Informe Consolidado de Solicitud de Aclaraciones, Rectificaciones y/o Ampliaciones a la Declaración de Impacto Ambiental del Proyecto "Parque Fotovoltaico Cotinga"

Nombre del Titular : Cotinga SpA
Nombre del Representante Legal : Roberto Mayol Brierley
Dirección : Calle Presidente Riesco N°5335 Of N°2104, comuna de Las Condes, Región Metropolitana de Santiago.

El presente Informe Consolidado de Solicitud de Aclaraciones, Rectificaciones o Ampliaciones a la Declaración de Impacto Ambiental del Proyecto "Parque Fotovoltaico Cotinga", contiene las observaciones generadas en virtud de la revisión de la Adenda.

Gráfico 2. Porcentaje de participación de personas de la comuna en rubros del Censo 2017.

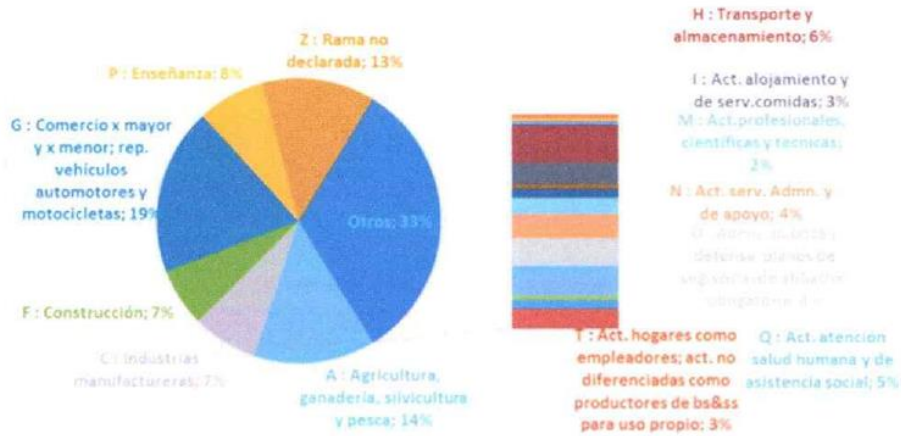
8.2 Se solicita ampliar la información entregada aclarar y fundamentando de qué manera el Proyecto no se contrapone con el Objetivo Estratégico 3 de “*potenciar el desarrollo económico local*”, que corrobora la necesidad de mantener los suelos agrícolas con el apartado 2 de Desarrollo económico-productivo, en el punto 2.5 Distribución de actividades productivas, empresas en la comuna, en su subpunto 2.5.1 Sector agropecuario-agricultura del PLADECO, indica que “*San Fernando es una comuna rural-urbana, siendo la exploración de su territorio rural la que provee a la región de la gran parte de sus alimentos de origen agrícola, actividad que registra 290 empresas en el SII el año 2018, correspondiente a un 9% del total de empresas registrando ventas por UF1.472.008.*”, declarando además en su apartado 4 Antecedentes Físico- Naturales de la comuna en el punto 4.1 Condiciones generales indica que “*el desarrollo de la depresión intermedia con presencia de cursos de agua y agua sub-superficiales (acuíferos) mantiene una buena disponibilidad de suelos de aptitud agrícola y la existencia de un clima mediterráneo, que sumado a políticas gubernamentales dirigidas al fomento de la exportación han configurado para el desarrollo una fruticultura de exportación, marcada por la producción vitivinícola, manzanas, entre otros frutales, con un alto grado de tecnificación e intensidad productiva*”. Siendo, la agricultura, ganadera, silvicultura y pesca la segunda rama de actividad económica con mayor presencia declarada según el CENSO 2017 según el PLADECO 2021-2026.

Distribución espacial de los Usos de la Tierra

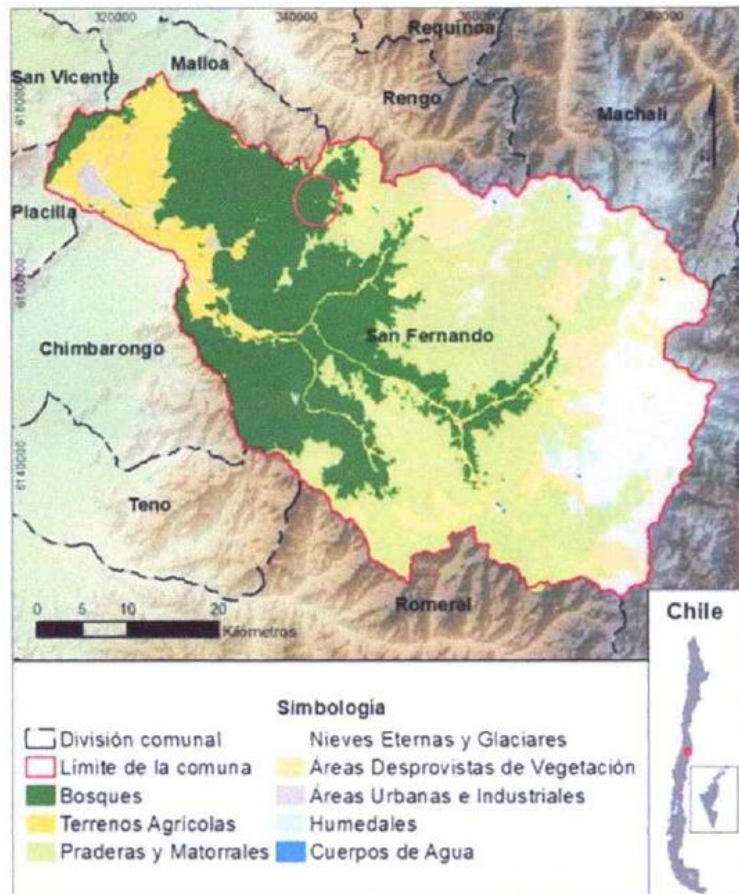
Lo anterior, considerando que el Proyecto se emplaza según el catastro de uso de suelo y vegetación de la Región de O'Higgins (CONAF, 2013) en terreno de uso agrícola, siendo este además según el Estudio Agrológico de los suelos de Chile, CIREN. 2014 un área de clases de suelo II y III, es decir suelos adaptados para cultivo; y que bajo esta perspectiva se debe considerar que la comuna de San Fernando cuenta con un 6,74% de terreno agrícola resultando contraproducente la pérdida de suelo con esta aptitud con el Proyecto. (los círculos rojos en los mapas siguientes ilustran la zona en que emplaza el Proyecto).
